リサイクル燃料貯蔵株式会社

**【コメント回答】** ヒアリング時のコメント回答について

当社設工認（分割第2回）変更申請に係る12月6日のヒアリングにおいてコメントがあった事項のうち、下のコメント管理表No.について回答いたします。

第 3.3-3 図 適合性確認対象設備の設工認に記載する設備, 箇所の選定

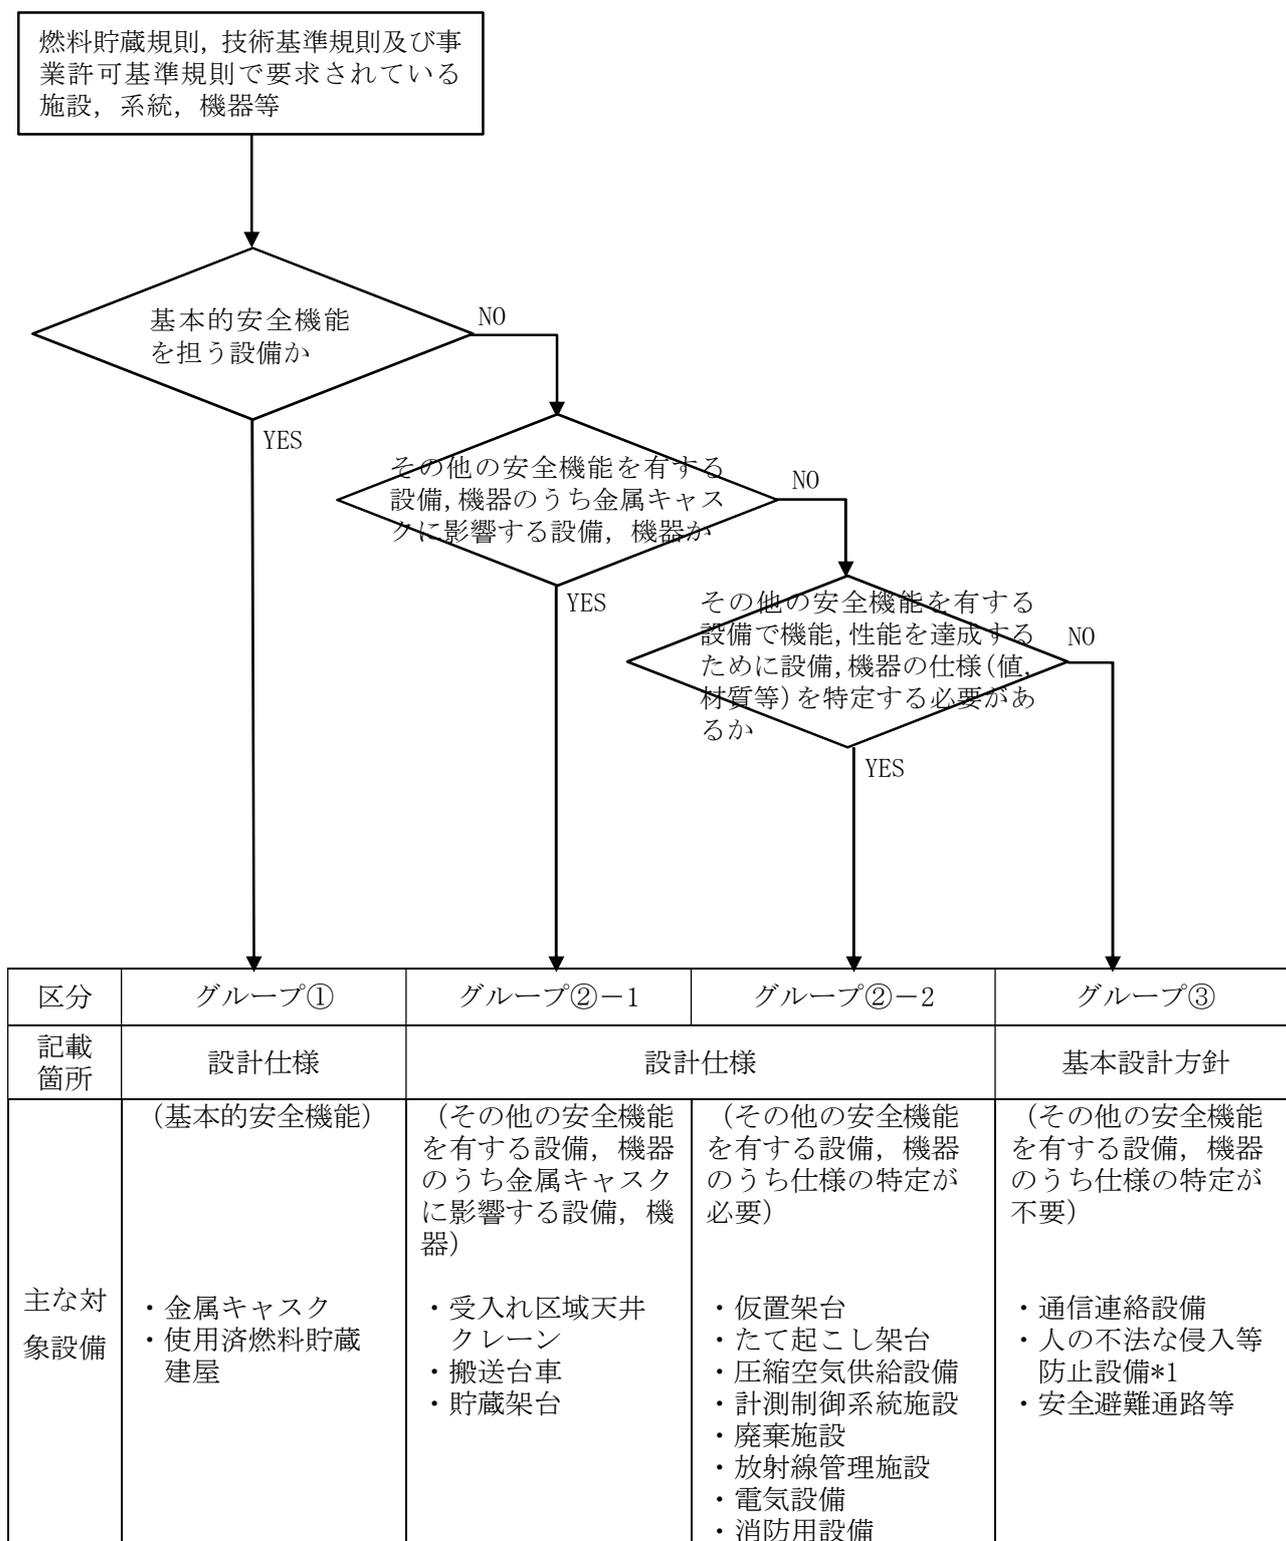
項目	コメント内容
廃棄施設	第3-1表において、廃棄物貯蔵室に対して第19条に○が付いていない。一方で、要目表には廃棄物貯蔵室が記載されている。どのような考え方に基づいてこのような記載としたのか、考え方を整理すること。

設工認申請書の要目表の記載に関しては、設工認申請書 添付書類2 第3.3-3図「適合性確認対象設備の設工認に記載する設備、箇所の選定」のフロー（参考参照）に従って判断することとしている。具体的には、

- a：燃料貯蔵規則，技術基準規則及び事業許可基準規則で要求されている施設，系統，機器等であること。
- b：基本的安全機能を担う設備
- c：bを除くその他の安全機能を有する設備，機器のうち金属キャスクに影響する設備，機器
- d：cを除くその他の安全機能を有する設備で機能，性能を達成するために設備，機器の仕様（値，材質等）を特定する必要がある設備，機器

に関して，aとb・c・dのいずれかを満たす設備を対象としている。そのため，aとdを満たす廃棄施設に属する廃棄物貯蔵室を要目表に記載している。
